INSTITUTO NACIONAL DE VÍAS PROCESO MISIONAL EJECUCIÓN DE PROYECTOS DE INFRAESTRUCTURA DE TRANSPORTE MANUAL DE INTERVENTORÍA OBRA PÚBLICA LISTA DE CHEQUEO INFORME MENSUAL DE INTERVENTORÍA	CÓDIGO	MEPI-MN1-IN-15-FR-1
		VERSIÓN	1
		PÁGINA

MEJORAMIENTO EN LA VIA GARRAPATA – FLORES DE MARIA EN EL MUNICIPIO DE PIVIJAY -DEPARTAMENTO DEL MAGDALENA

INFORME MENSUAL No. 4 **MES O PERIODO:** FEBRERO DEL 2023

Ilustración 1. Trazado Existente vs Trazado Propuesto K0+960 al K1+030 - Fuente Propia

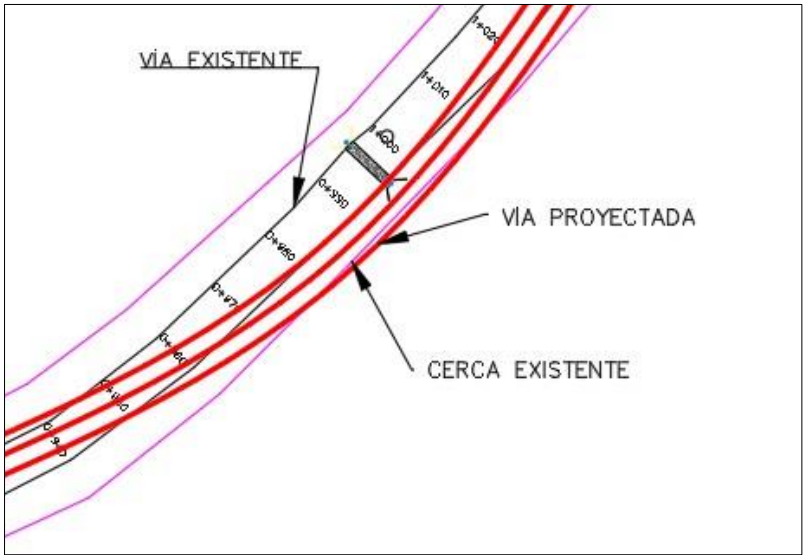
Como se observa en la ilustración No. 1, se puede evidenciar que de acuerdo con las coordenadas del eje enviadas por el contratista en su documento, en entre las abscisas K0+960 a K1+030 el eje proyectado se desplaza considerablemente del trazado existente, ubicándose en unos de los encoles de la obra hidráulica existente, lo cual conllevaría la intervención de predios y a la ampliación de la obra hidráulica existente, por lo cual se solicita realizar la revisión del diseño propuesto y ajustar el mismo de ser necesarios. Es importante aclarar que dentro del alcance del contrato no se contemplan recursos para la compra y/o adquisición de predios.

Se precisa que es responsabilidad del contratista realizar la revisión de las obras hidráulicas existentes, con el fin de determinar su posible remplazo y/o intervención de acuerdo con las condiciones de la misma, por lo que de ser necesario el reemplazo de la alcantarilla existente, en caso de estar deteriorada o reacondicionar el trazado de diseño en este sector.

Figura. Vía proyectada

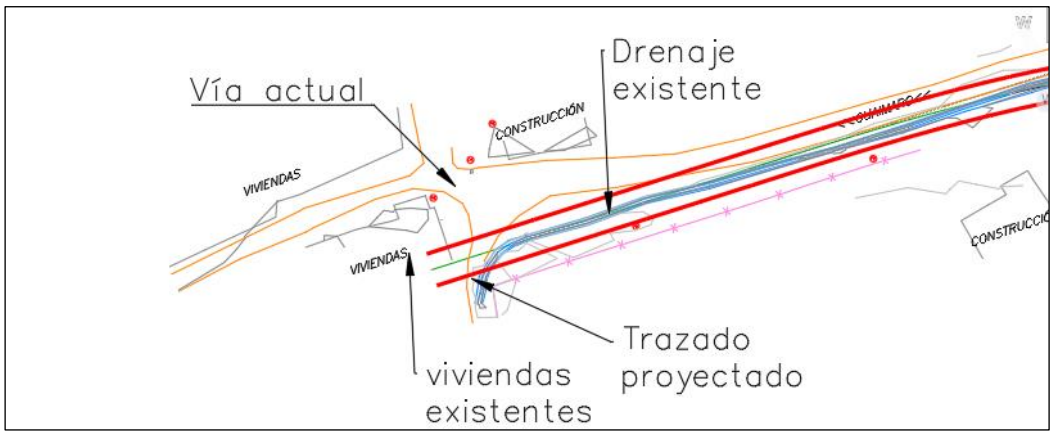
- A criterio de esta consultoría, la vía proyectada debe tener continuidad con la vía actualmente existente, en caso de continuarse la pavimentación por el casco urbano de Guaimaro en dirección al río.

Figura. Vía proyectada

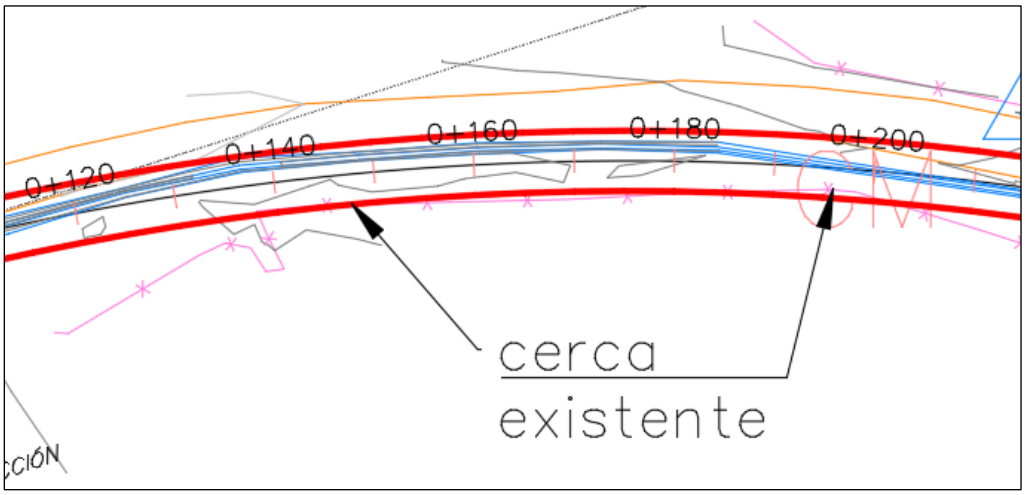
- Revisar la cercanía de los bordes de diseño respecto a la cerca existente, ya que podría afectarla, y en el contrato no se tiene en cuenta la adquisición de predios. Se recomienda ajustar esta parte del trazado para evitar esta situación.

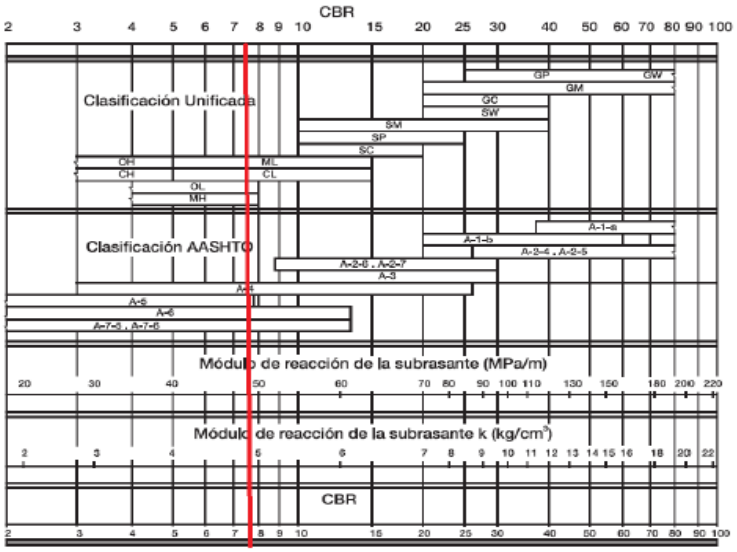
Comentario: Se comparte que el CBR de diseño final que servirá como soporte a la estructura de pavimento rígido sea 5.20%, dejando la claridad que en toda la longitud del proyecto se instalaran 15cm de afirmado.

"…Cálculo del espesor de la placa de Pavimento por el método del PCA…"

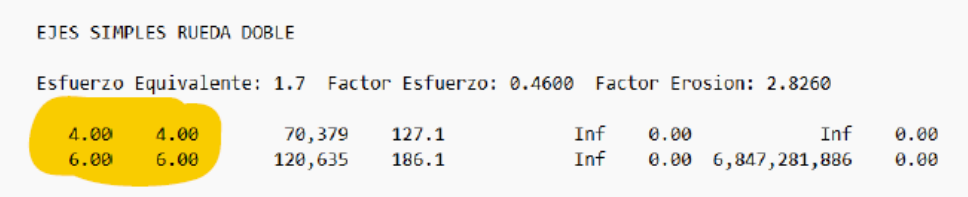
Comentario: Se debe ajustar el valor de k combinado, por otra parte, se encuentra un error de digitación en las repeticiones esperadas de los ejes simples ruedas dobles, no son 4 y 6 toneladas, son 6 y 10 toneladas.

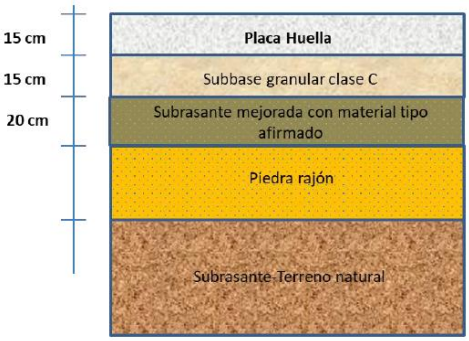
Comentario: Las condiciones de diseño de la placa huella están conforme lo establecido en la Guía de diseño de Pavimentos con Placa-huella de INVIAS, sin embargo se debe presentar los cálculos de los CBR y módulos equivalentes de la subrasante tanto en la alternativa 1 como en la 2 donde se verifique que el CBR de diseño es mayor al 3%.

Imagen 5-11 Estructura propuesta sector 1. Fuente, Autor

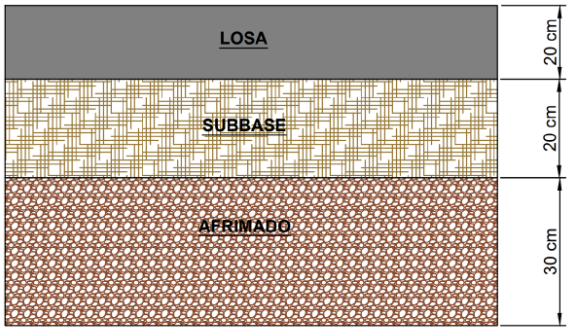
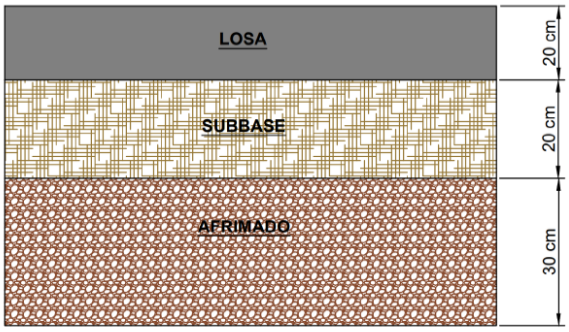
Comentario: En el numeral 5.6 se mostro un mejoramiento de subrasante con 30 cm de afirmado, no se hace cálculos con subbase, nuevamente se solicita claridad en la información entregada esta no es coherente, pues de acuerdo a lo detallado en el Numeral 5.12 “Verificación de la metodología AASHTO”, la capa de subbase hace parte del soporte de la losa de concreto.

Referente a la imagen 5-1, como ya se había mencionado en el comunicado AERO-VIARGARRAPATAPLACITA-003-2023, El tramo 1 **NO CUENTA con CBR inferiores al 3%** por lo que no aplica un mejoramiento de subrasante con afirmado en este tramo, a excepción de fallos puntuales que sea necesario subsanar previa autorización de la interventoría.

Figura 5-3 Estructura pavimento rígido – Metodología AASHTO, CBR 7.8%

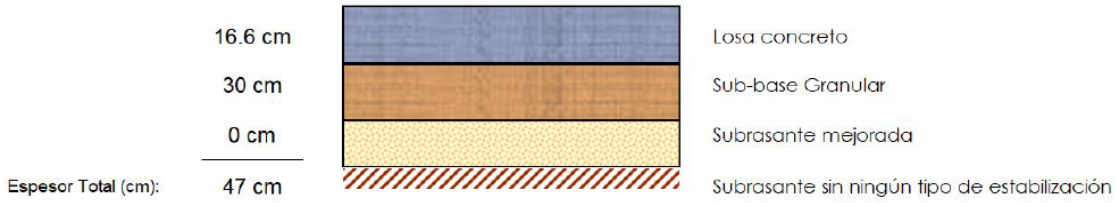
Comentario: Se debe ajustar el tránsito de diseño y los parámetros mencionados en el numeral 5.8.1

Figura 5-4 Estructura pavimento rígido para la vía – Metodología invias, CBR 7.8%

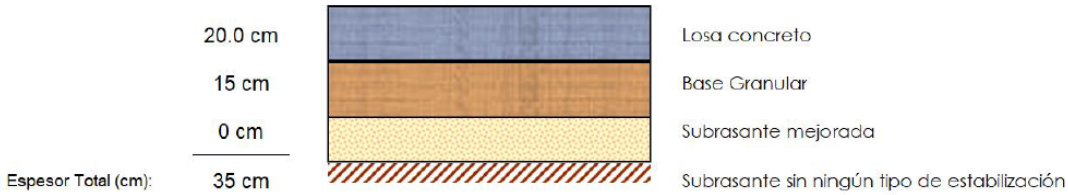
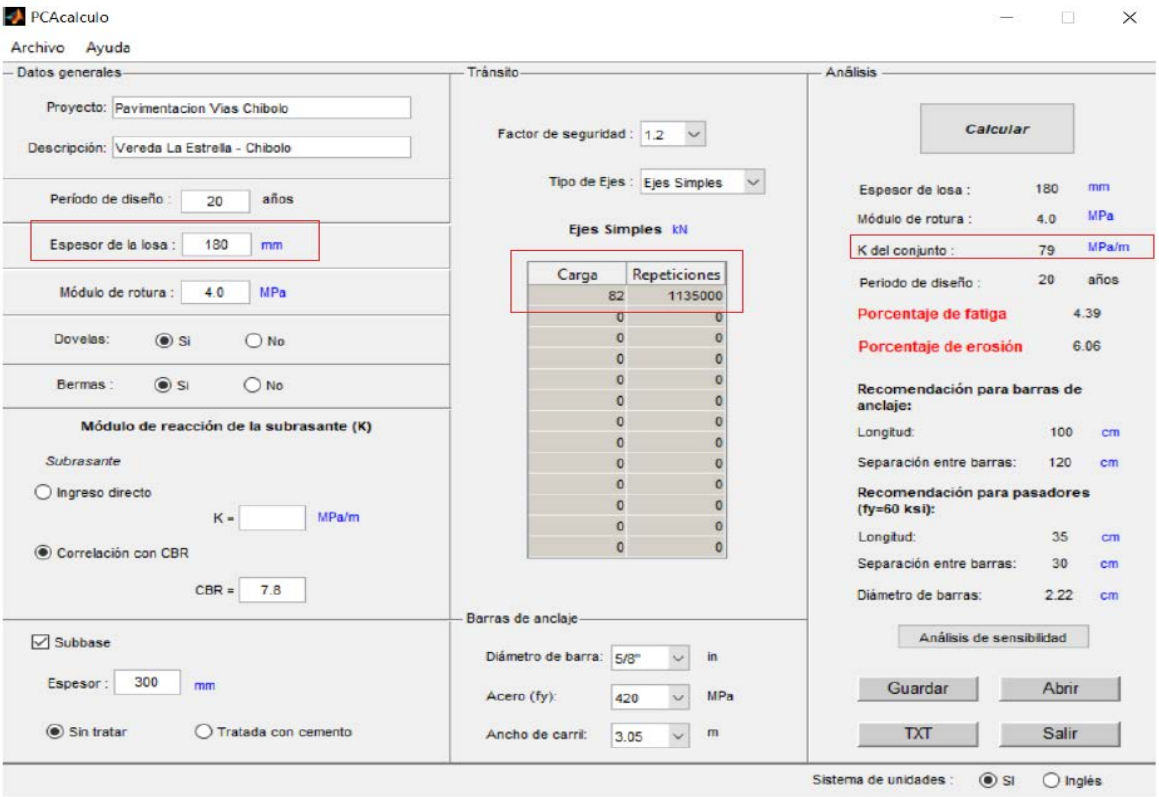
No se presentan la validación de los consumos por fatiga y erosión de la estructura propuesta.

Comentario: Se debe ajustar el tránsito de diseño.

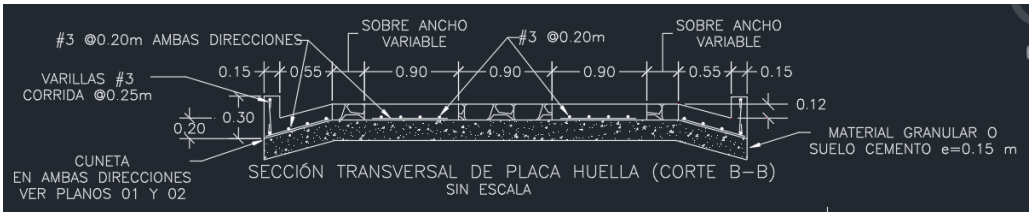
Se solicita sea corregido el espaciamiento de las barras de anclaje, ya que de acuerdo al Plano 120 "Detalle de juntas de pavimento rígido" de la Cartilla Obras Menores de Drenajes y Estructura Viales Programa Colombia Rural la separación es de 1.20 m y no 1.00 m, además de los bordes de junta mínimo 0.50 m, recomendación dada también en el Manual de Diseño de Pavimentos de Concreto del INVIAS para Vías de con bajos, medios y altos volúmenes de tránsito.
Por otra parte, se solicita sea corregido la información entregada en los planos con extensión dwg, ya que presenta las secciones de una placa huella plano 125 de la Cartilla Obras Menores de Drenajes y Estructura Viales Programa Colombia Rural.

Imagen 5-10 Estructura propuesta alternativa 1

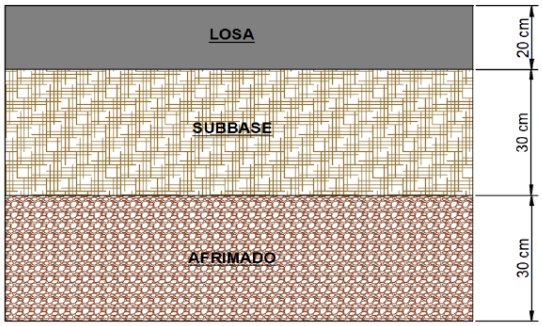
Por otra parte, de acuerdo a la Imagen 5-10 y la Imagen 5-11, se contempla un mejoramiento para los dos tramos con afirmado, por lo que se solita se de claridad a la información.
